监理工作联系单

工程名称：浩德武鸣区宁武镇 50MWp 农业光伏电站项目

编号：JXM6—016

事由：关于光伏区支架、组件安装存在的问题

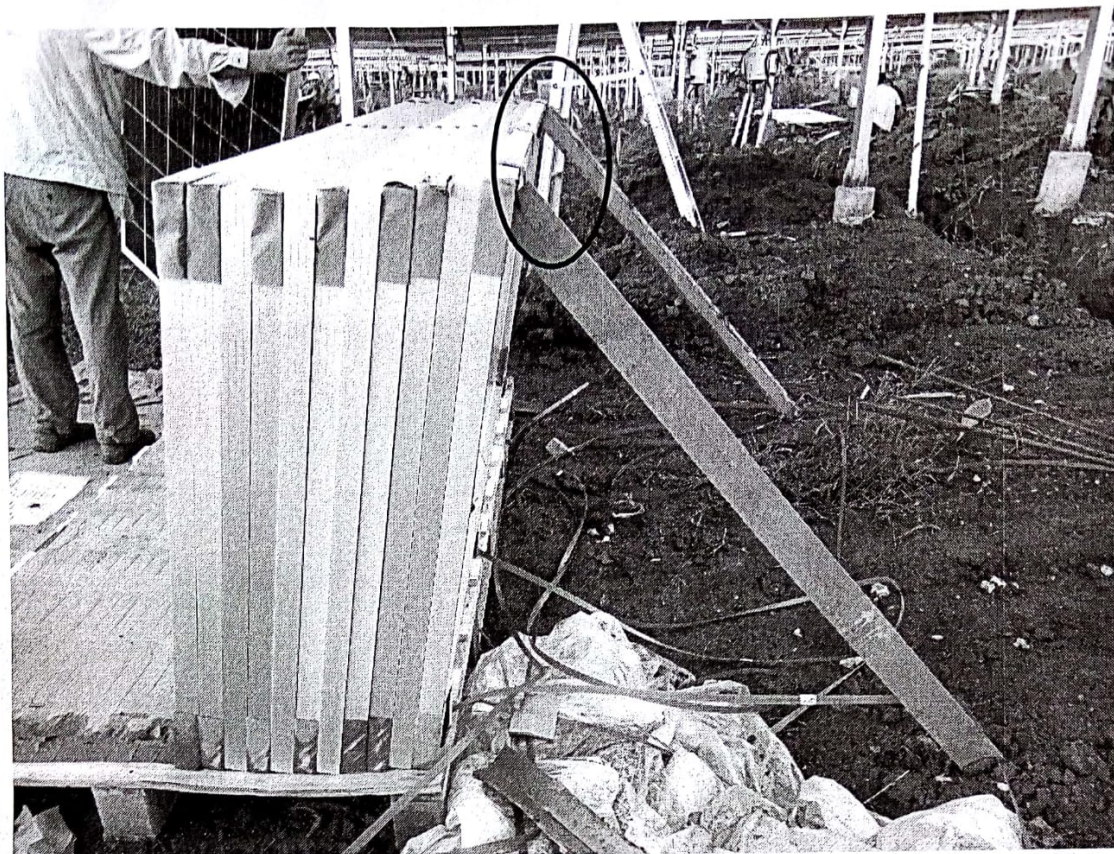
组件放置不规范

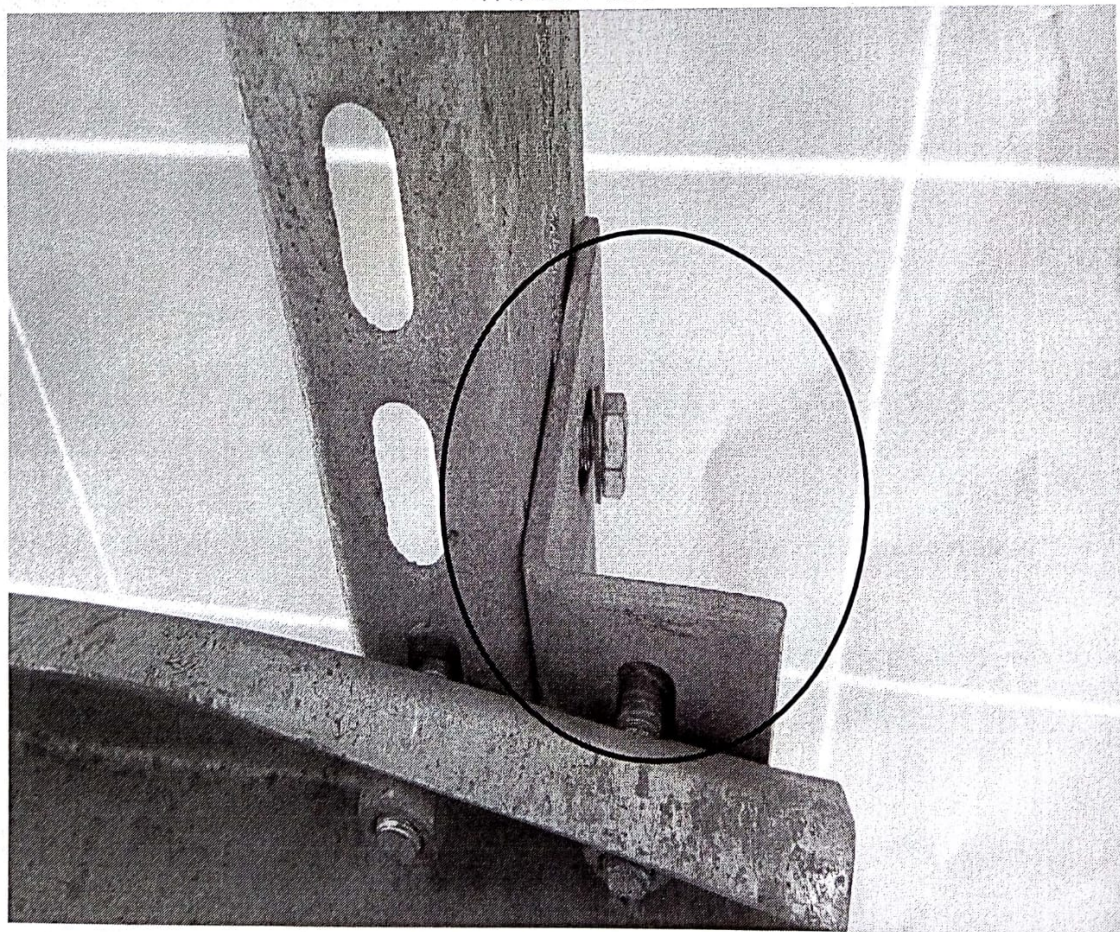
檩条与斜撑螺栓未紧固
